RENESAS TECHNICAL UPDATE

製品分類	MPU & MCU	発行番号	TN-SH7-A742A/J	Rev.	第1版
題名	SH7201 電気的特性 tRDH1 の誤記訂正		情報分類	技術情報	
適用製品	SH7201 グループ	対象ロット等	関連資料	SH7201 グループハードウェアマニュアル(RJJ09B0350-0200)	
		全ロット

上記適用製品の電気的特性の、バスタイミングのリードデータホールド時間 1(tRDH1)の誤記訂正を連絡いたします。

図 29.12 外部アドレス空間基本バスタイミング
(ページリードアクセス、外部リードデータ連続アサートモード)

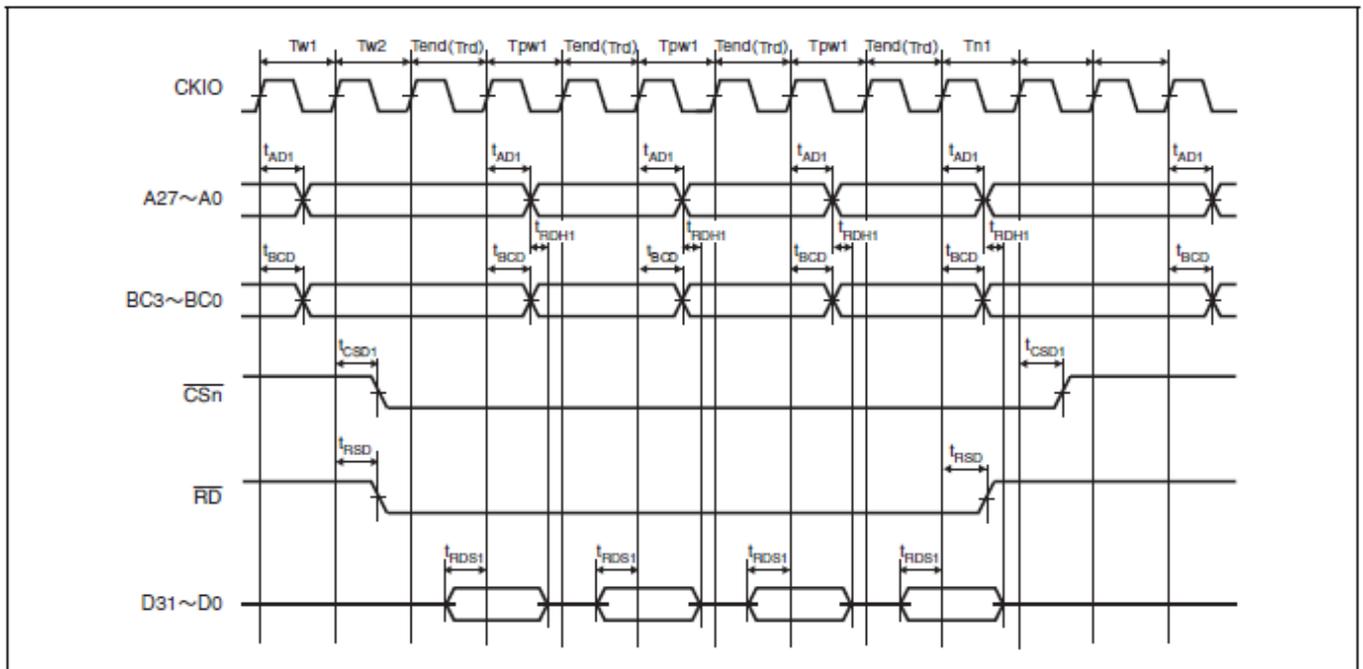
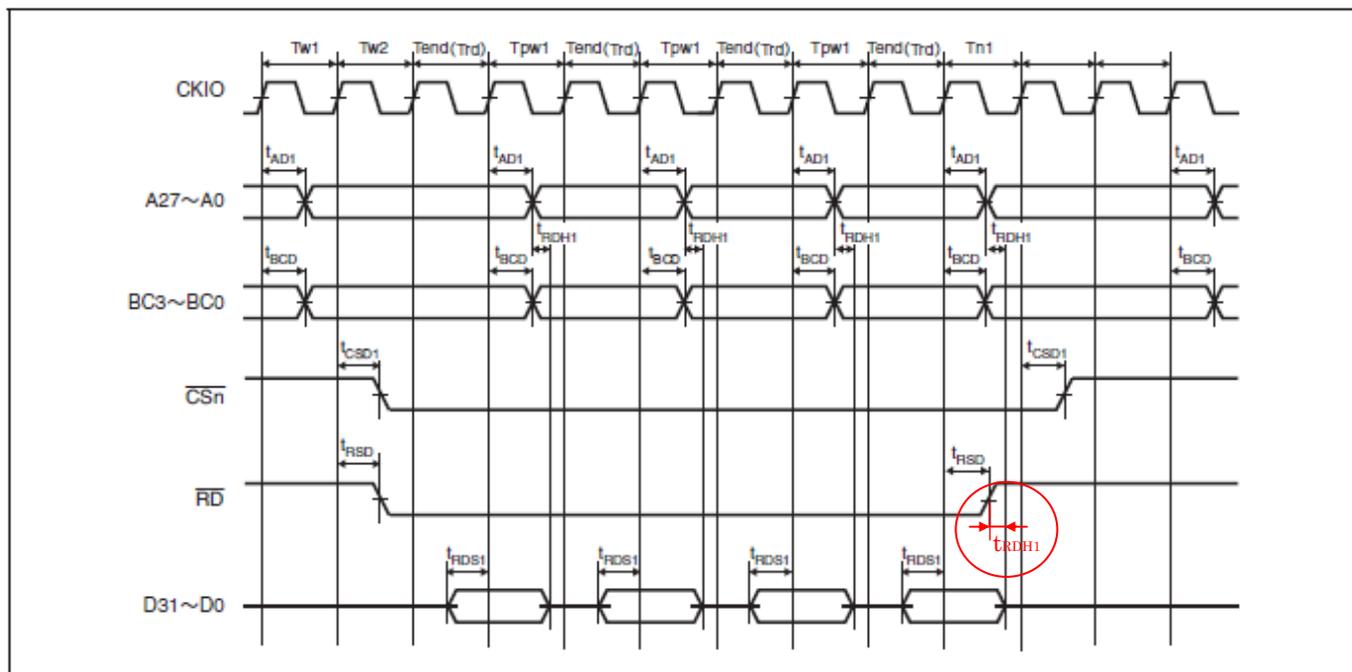
【変更前】

【変更後】
